Bilag 1. Høringssvar

Kommentarer til afgrænsningsnotat vedr. Brødmosen.

Figur 3.1.2.1 Eksempler på to tværsnit i st. 110,96 m og st. 130 m. Grøn streg er eksisterende terræn iht. den danske højdemodel. Brun markering er ny leriord. Stiplet sort streg er projekt fra 1970.

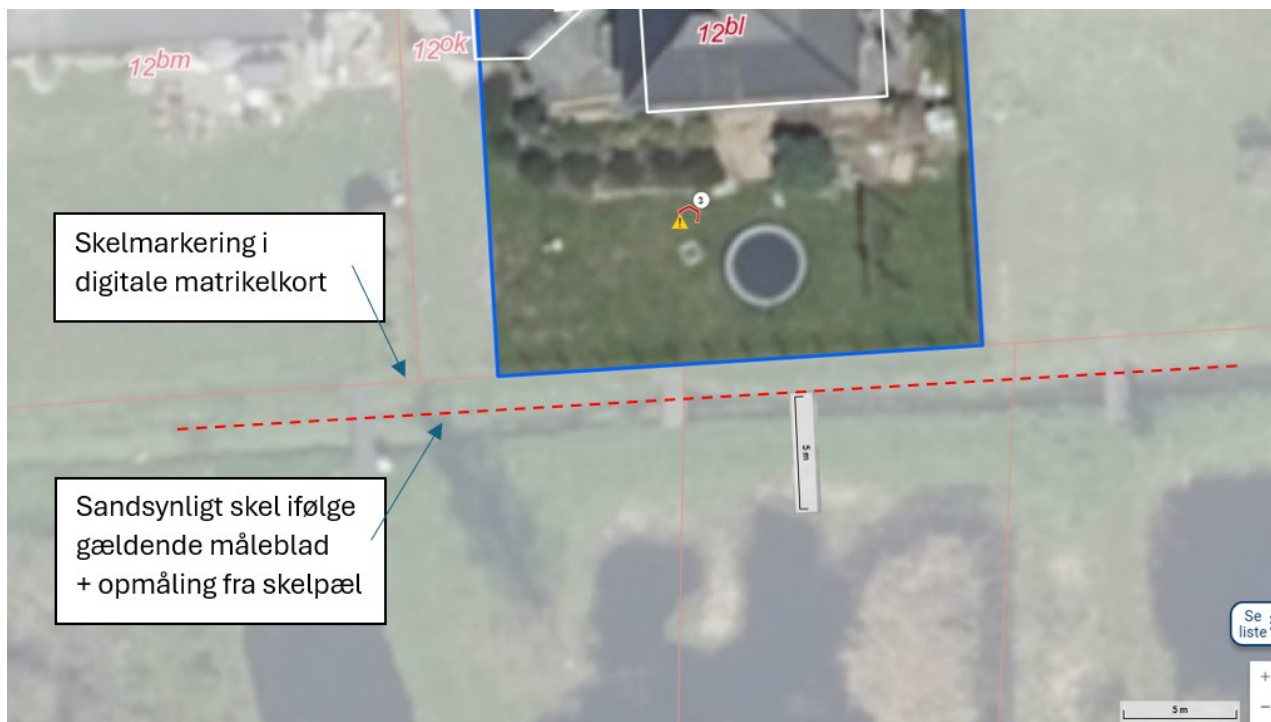
Ovenfor vises hvordan den projekterede forlægning vil komme i karambolage bl.a. med mosehullet ud for 12bl.

Selv når det matrikulære forhold er endeligt afklaret ved fastlægning af skel, så vil den projekterede løsning blive et æstetisk unaturligt forløb med rende og mosehuller lige op ad hinanden. Desuden kan det sikkert blive et svagt punkt, når ikke er mere masse mellem de to.

Ad B) Forslag til at minimere omlægning af eksisterende rende

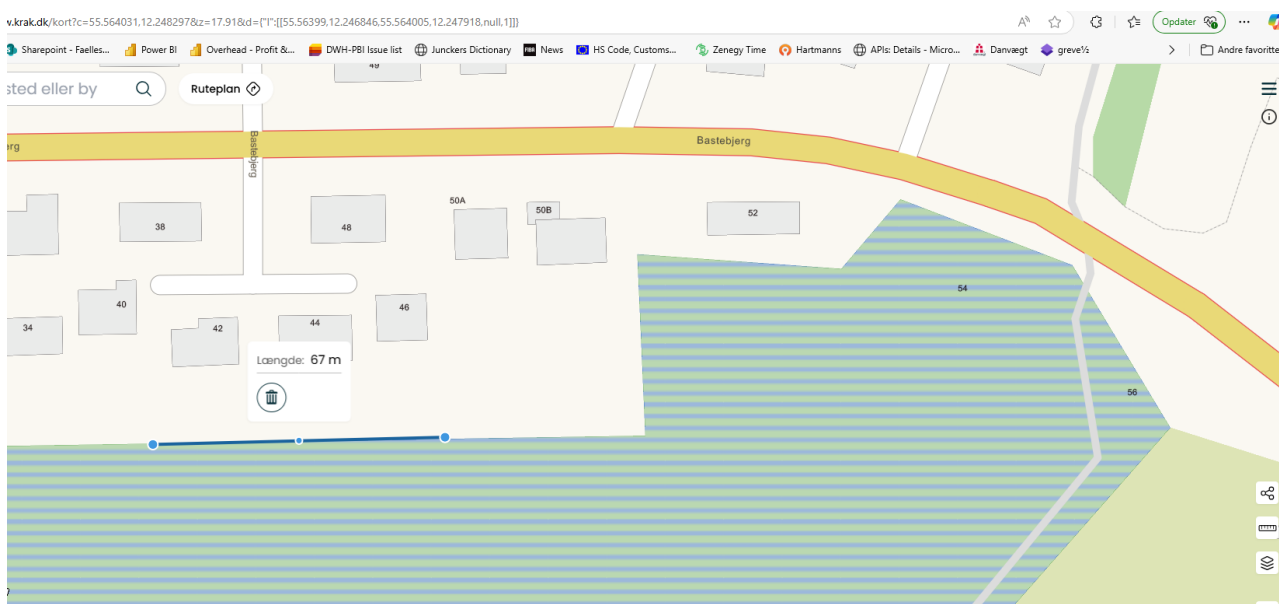
I stedet foreslår jeg, at projektet afgrænses mod vest, så forlægning af renden slutter ud for 12bh:

Derved vil man holde sig fri at de vandhuller, som ligger tæt på den eksisterende rende. Desuden holder man projektet til de matrikler, som rent faktisk er ramt af oversvømmelser.

Ved at gøre dette vil det spare mere end 60 m. af det fremlagte projekt. Dét svarer til:
